Ref. Lic. Pública 421/24  
Ref. Expediente N°14-04550/24

Obra: "Reparación de cubiertas y carpinterías", calle Garibaldi N° 208/216, de la ciudad de San Nicolás de los Arroyos, provincia de Buenos Aires.

**CIRCULAR ACLARATORIA N° 1**

Carpintería V1:

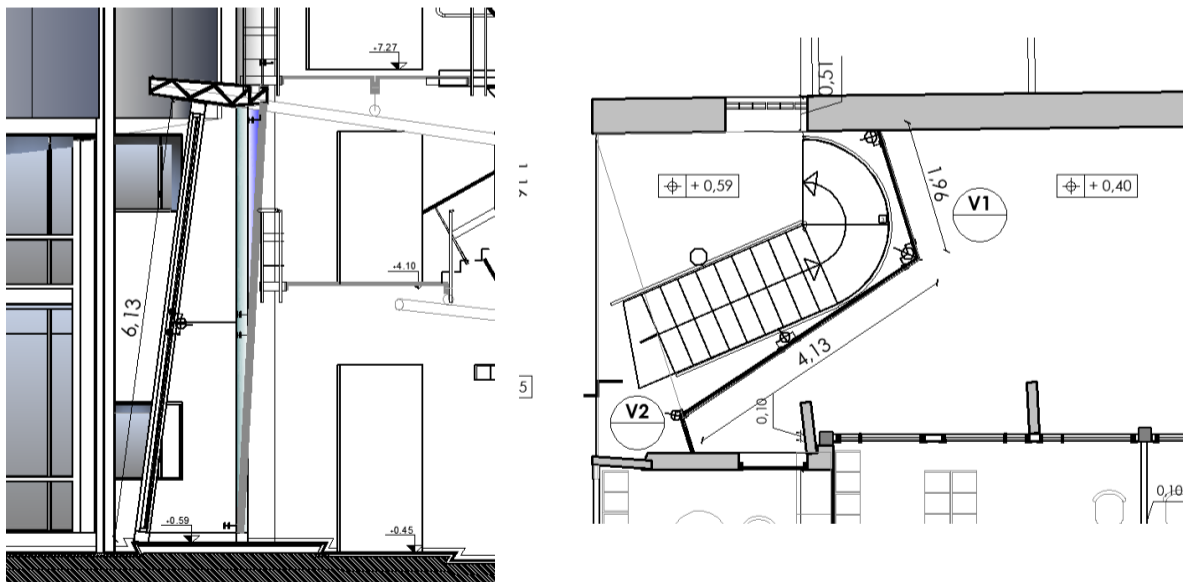
**Pregunta 2:** Se piden vidrios de seguridad en reemplazo de los acrílicos, no están las medidas aproximadas.

**Respuesta:** Se entiende que la pregunta N°2 se refiere a la Carpintería V1, las medidas aproximadas se infieren de los planos de Arquitectura que se encuentran dentro del pliego licitatorio. No obstante, a continuación se indican las medidas estimadas de la mencionada carpintería, las que deberán verificarse en obra:
